まとめ資料比較表 〔第4条 地震による損傷の防止 別紙－9〕

柏崎刈羽原子力発電所 6／7号炉 (2017.12.20版)	女川原子力発電所 2号炉 (2020.2.7版)	島根原子力発電所 2号炉	備考
別紙－8 下位クラス施設の波及的影響の検討について 目次 1. 概要 2. 波及的影響に関する評価方針 2.1 基本方針 2.2 下位クラス施設の抽出方法 2.3 影響評価方法 2.4 プラント運転状態による評価対象の考え方 3. 事象検討 3.1 別記2に記載された事項に基づく事象検討 3.2 地震被害事例に基づく事象の検討 3.3 津波，火災，溢水による影響評価 3.4 周辺斜面の崩壊による影響評価 4. 上位クラス施設の確認 5. 下位クラス施設の抽出及び影響評価方法 5.1 相対変位又は不等沈下による影響 5.2 接続部における相互影響 5.3 建屋内における損傷，転倒及び落下等による影響 5.4 建屋外における損傷，転倒及び落下等による影響 6. 下位クラス施設の検討結果 6.1 相対変位又は不等沈下による影響検討結果 6.2 接続部における相互影響検討結果	別紙－2 上位クラス施設の安全機能への下位クラス施設の波及的影響の検討 目次 1. 概要 1 2. 波及的影響に関する評価方針 2 2.1 基本方針 2 2.2 下位クラス施設の抽出方法 4 2.3 影響評価方法 5 2.4 プラント運転状態による評価対象の考え方 5 3. 事象検討 7 3.1 別記2に記載された事項に基づく事象検討 7 3.2 地震被害事例に基づく事象の検討 7 3.2.1 被害事例とその要因の整理 7 3.2.2 追加考慮すべき事象の検討 8 3.3 津波，火災及び溢水による影響評価 9 3.4 周辺斜面の崩壊による影響評価 10 3.5 液状化による影響評価 10 4. 上位クラス施設の確認 11 5. 下位クラス施設の抽出及び影響評価方法 22 5.1 相対変位又は不等沈下による影響 22 5.2 接続部における相互影響 26 5.3 建屋内における施設の損傷，転倒，落下等による影響 35 5.4 建屋外における施設の損傷，転倒，落下等による影響 . . . 37 6. 下位クラス施設の検討結果 39 6.1 相対変位又は不等沈下による影響検討結果 39 6.1.1 抽出手順 39 6.1.2 下位クラス施設の抽出結果 39 6.1.3 影響評価方針 39 6.2 接続部における相互影響検討結果 47	別紙－9 下位クラス施設の波及的影響の検討について 目次 1. 概要 2. 波及的影響に関する評価方針 2.1 基本方針 2.2 下位クラス施設の抽出方法 2.3 影響評価方法 2.4 プラント運転状態による評価対象の考え方 3. 事象検討 3.1 別記2に記載され

第2-1図 波及的影響に係る検討フロー

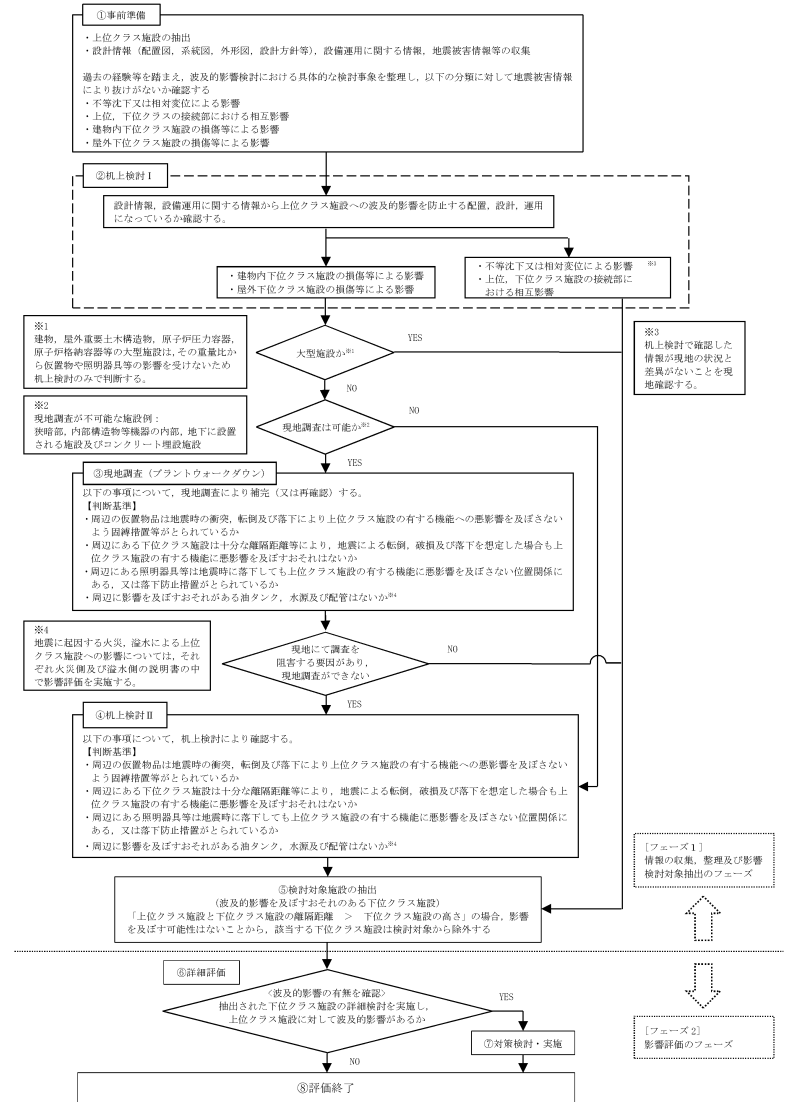
・記載の充実
【柏崎6/7, 女川2】
島根2号炉の特徴を踏まえた波及的影響評価方針を記載している

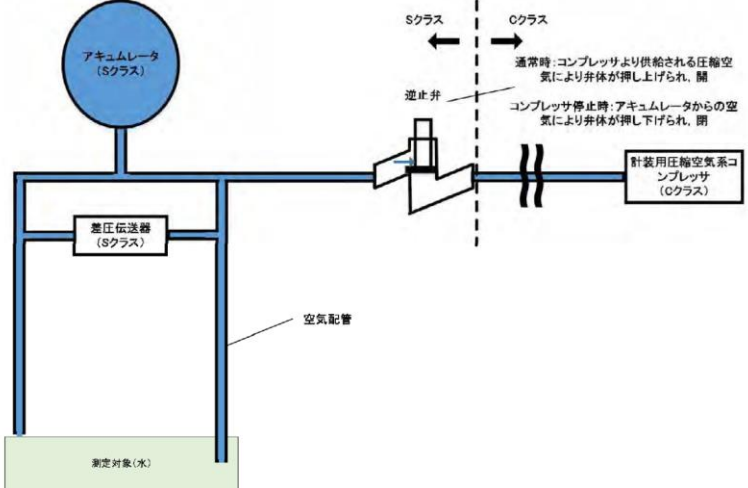
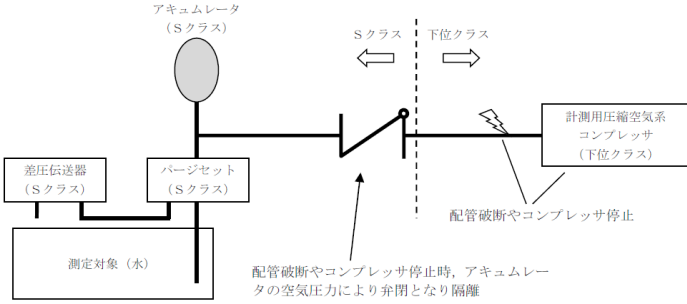
・設備設計の相違
【柏崎 6/7, 女川 2】
島根 2号炉では、パターン③はない

第6-1-2図 島根原子力発電所2号炉 屋外上位クラス施設配置図(建物廻り)

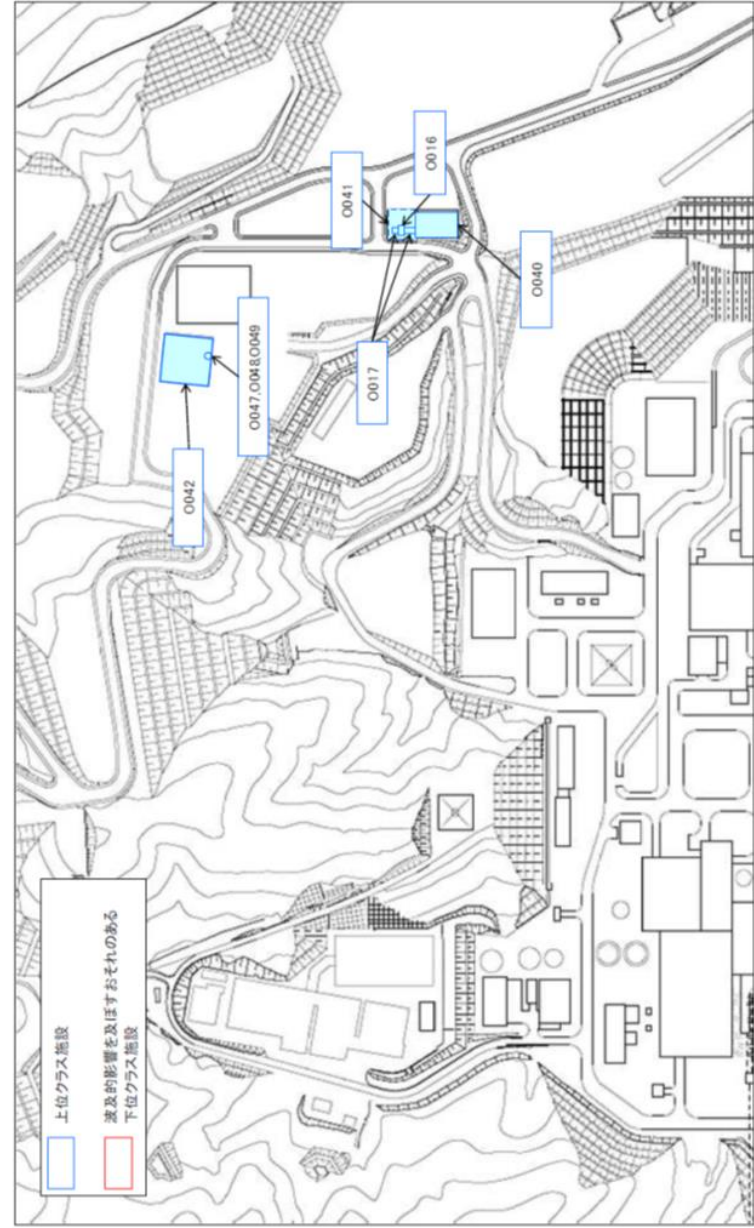
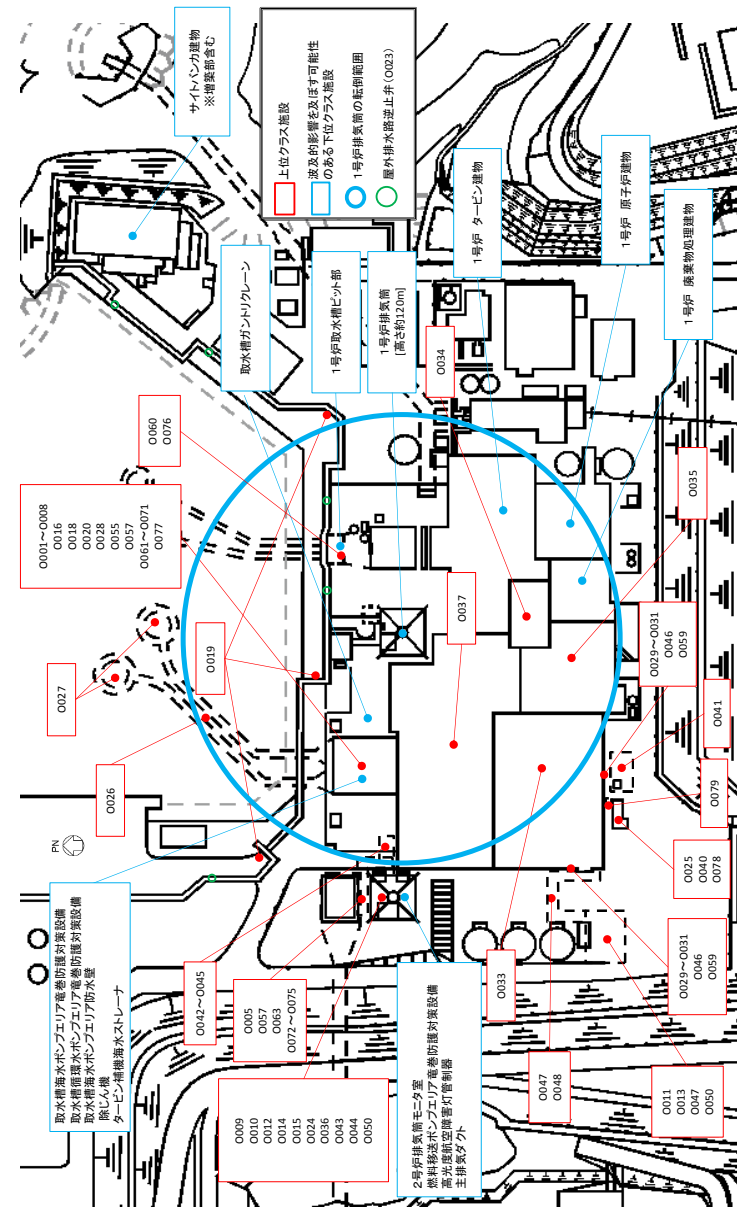
・設備配置の相違
【柏崎6/7, 女川2】
施設設備配置はプラント固有のため相違する

第 6-3-1 図 島根原子力発電所 2号炉 屋内上位クラス施設配置
エリア図 (1/15)

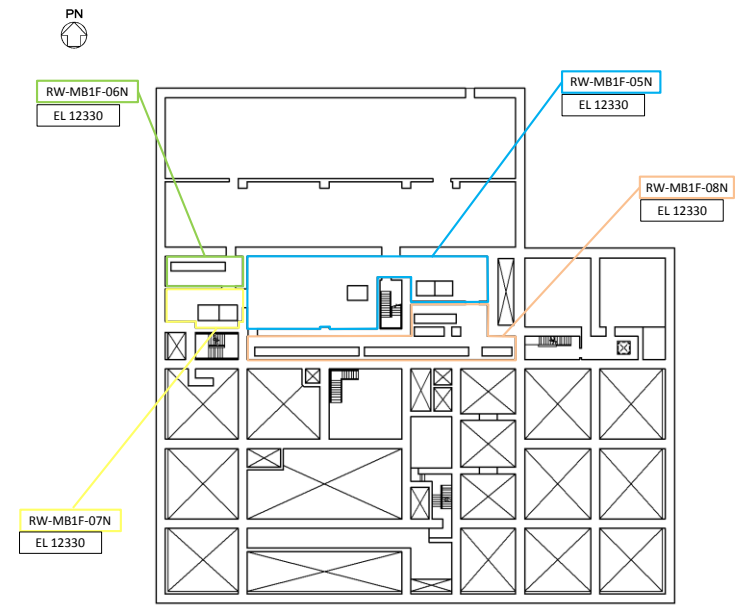
・施設配置の相違
【柏崎 6/7, 女川 2】
施設配置はプラント
固有となるため, 以降
の比較は省略するが,
変更ページのみ記載す
る

第6.4-2 図 女川2号炉 損傷、転倒、落下等に係る建屋外上位クラス施設配置図 (高台側)

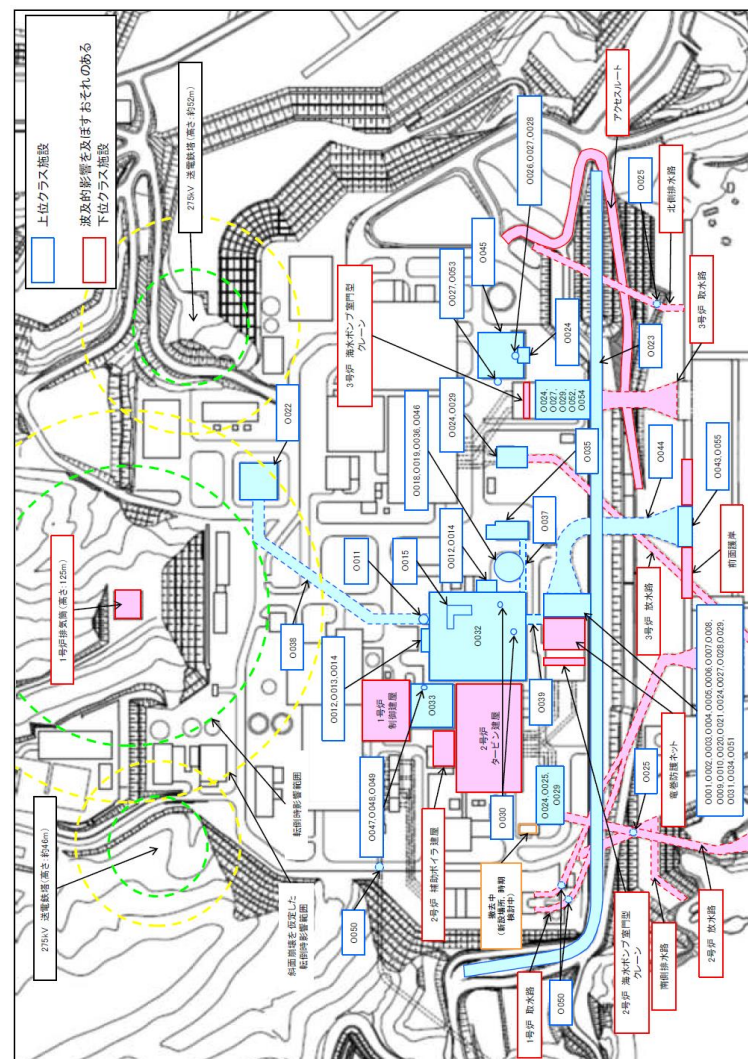
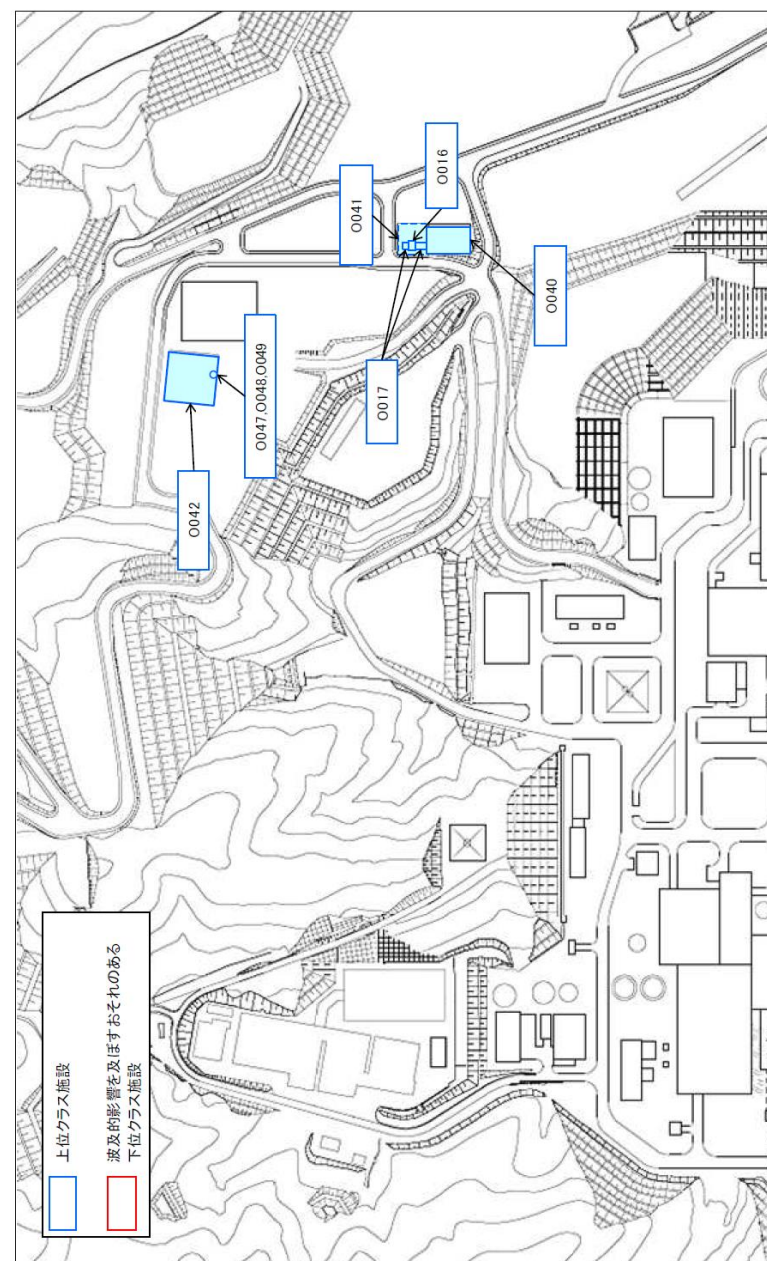
・記載箇所の相違
【女川 2】
 島根 2号炉の屋外上位クラス施設の配置図は、第 6-1-1 図及び第 6-1-2 図に記載
